Service Bulletin

SB23-002 2023-02-24

件 名: ティラハンドルキットの変更

該当モデル: MFS 40/50A(W)

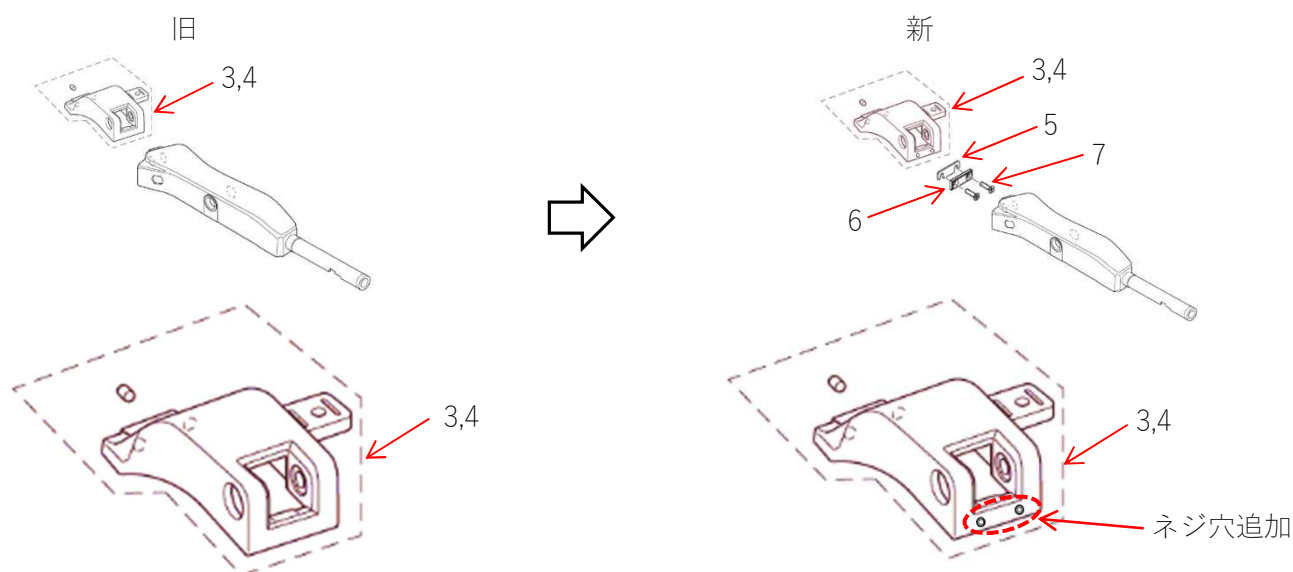
ハンドルの角度調整用として、ブラケット（No.3, 4）にネジ穴を加工し、ティラハンドルキットにスペーサ（No.5, 6）・スクリュ（No.7）を追加する。

No.	部品名	旧部品番号	新部品番号	個数	互換性		モデル
1	ティラハンドルキット	3KYQ63000-4	3KYQ63000-5	1		B	MFS 40/50A
2	ティラハンドルキット	3KYW63000-4	3KYW63000-5	1		B	MFS 40/50AW
3	ステアリングブラケットアッシ	3AHQ62000-0	3AHQ62000-1	1	●	B	MFS 40/50A
4	ステアリングブラケットアッシ	3AHW62000-0	3AHW62000-1	1	●	B	MFS 40/50AW
5	スペーサ	-	3VV-63025-0	1	●	-	MFS 40/50A(W)
6	スペーサ	-	3VS-63025-0	1	●	-	MFS 40/50A(W)
7	スクリュ	-	9216E3-0625	2	●	-	MFS 40/50A(W)
